Verslag huishoudelijke elektrische installatie op laagspanning en zeer lage spanning

Referentie: **008-20260916-02**	Datum controle: **16/09/2026**
Keurder: **008**

Eigenaar:	**Kristof Veulemans**	EAN-code:	**541448820061508932**
Adres installatie:	**Prattenborgstraat 6, 3270 - Scherpenheuvel-Zichem**	Nummer teller(s):	**1SAG1100939321**
		Distributienetbeheerder installatie:	**Fluvius**

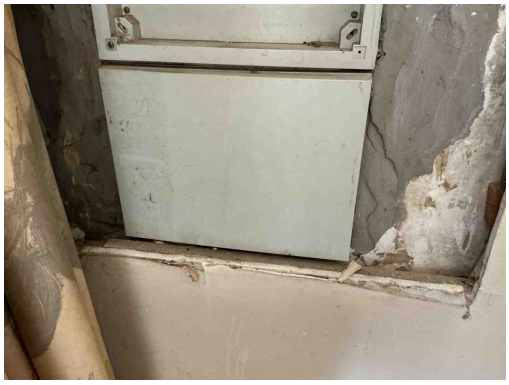
B17 - De voedingsspanning is niet op elk bord vermeld (Boek 1: 3.1.3.3).
Opmerking: Oa bord 1, bord 2

B06 - Het elektrisch verdeelbord heeft niet de minimale beschermingsgraad IPXX-B in een gewone ruimte (Boek 1: 4.2.2.3).
Opmerking: Oa bord 2

B04 - De aanduiding van de kringen, klemmen en/of schakelapparatuur ontbreekt, is onjuist of is onvolledig (Boek 1: 3.1.3.1/5.1.6.1).
Opmerking: Oa bord 1, bord 2

B26 - Het elektrisch bord kon niet gedemonteerd worden (Boek 1: 5.3.5.1).
Opmerking: Oa bord 2 penautomaten zeer strak vast

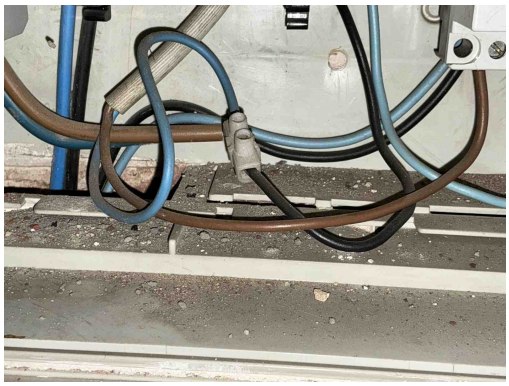
B30 - De houder van de beveiliging in een huishoudelijke ruimte is niet voorzien van aangepaste kalibreerelementen (Boek1: 5.3.5.5).
Opmerking: Oa bord 2

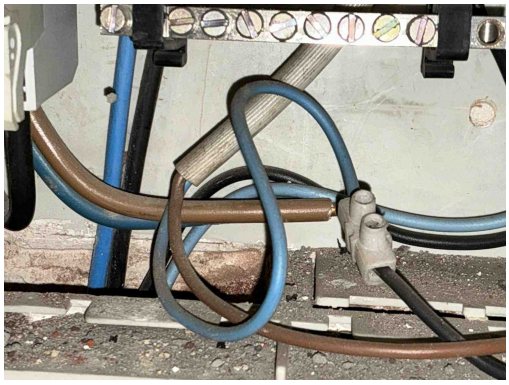
C35 - Er zijn doorverbindingen gemaakt met lusterklemmen; er kon niet aangetoond worden dat deze klemmen geschikt zijn voor de aanwezige spanning, stroom en draadsectie en dat ze “CE” zijn (Boek 1: 1.4.2.1.).
Opmerking: Oa bord 1

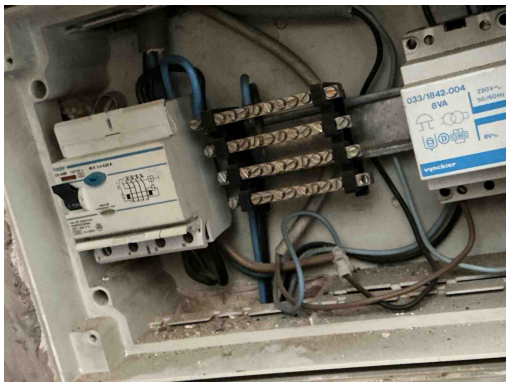
C38 - Het gebruikte kabeltype (snoerkabel) voldoet niet aan de specificaties die van toepassing zijn op voedingsleidingen voor vaste installatie (Boek 1: 1.4.2.1, 5.2.6.2).
Opmerking: Oa bord 1

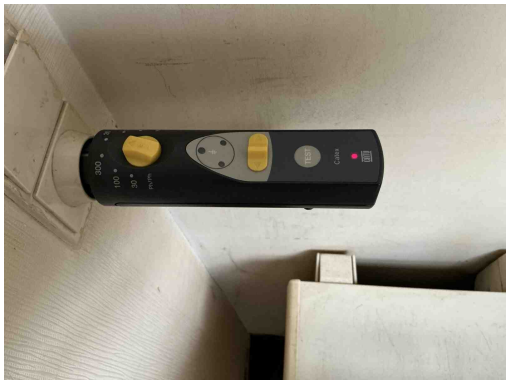
C19 - In de desbetreffende kring wordt de nulgeleider verdeeld en een geleider is met de blauwe kleur gekenmerkt maar deze laatste is niet als nulgeleider gebruikt (Boek 1: 5.1.6.2).
Opmerking: Oa bord 1 nulgeleider geef 241V

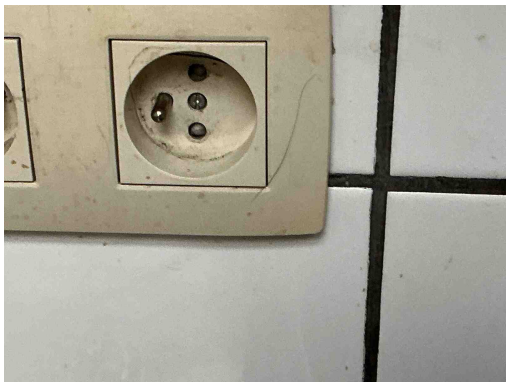
A16 - Er is geen continuïteit van de beschermingsgeleider van de contactdoos (Boek 1: 5.4.3.4).
Opmerking: Oa keuken

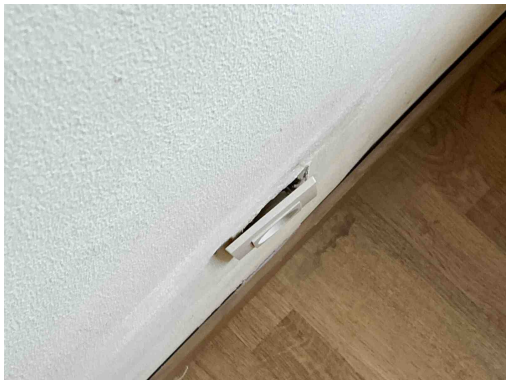
T09 - Bepaalde contactdozen en/of schakelaars zijn beschadigd (Boek 1: 1.4.1.3).
Opmerking: Oa keuken

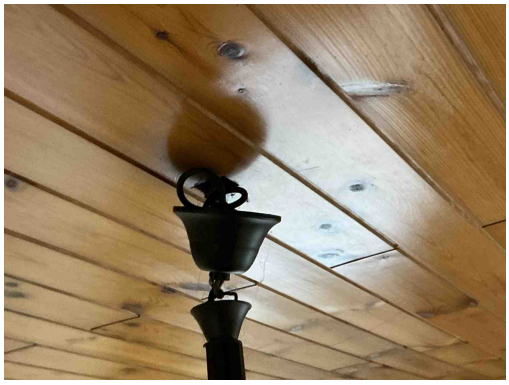
C21 - Het gebruik van geleiders van het type VOB, zonder bijkomende afscherming is niet toegestaan (Boek 1: 5.2.9.6).
Opmerking: Oa hal

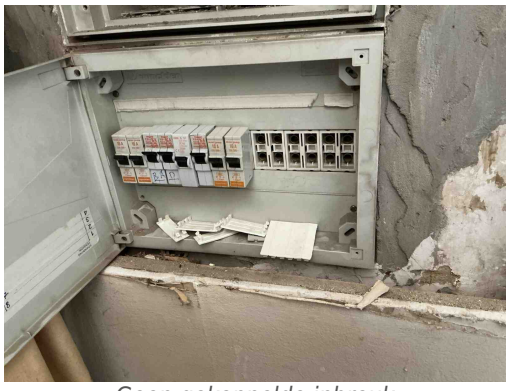
T21 - Het elektrisch materieel is niet geplaats volgens de voorschriften van de fabrikant/ regels van goed vakmanschap . (Boek 1: 1.4.1.3)
Opmerking: Oa bevestiging lamp slaapkamer,
